Vare-nr. 1888 600 150 og 1888 998 101

Fig. 2: Kobling, konstruktion ændret

Fig. 1: Kobling

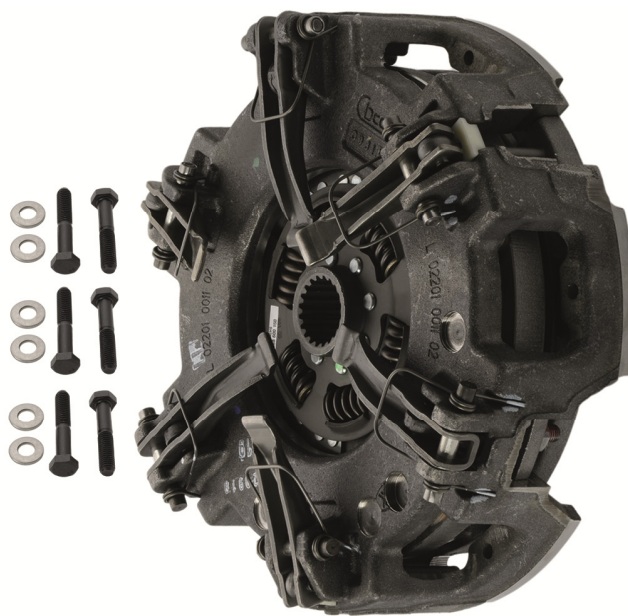
Koblingerne med ventileret koblingshus, torsionsfjedre og sinterbelægninger (vare-nr. 1888 600 150 og 1888 998 101) erstatter koblingerne (vare-nr. 1888 600 117, 1888 600 119 og 1888 634 006).

Koblingen med ventileret hus kan monteres uden at modificere svinghjulet.
Der vedlægges seks skruer M8x1,25x45.
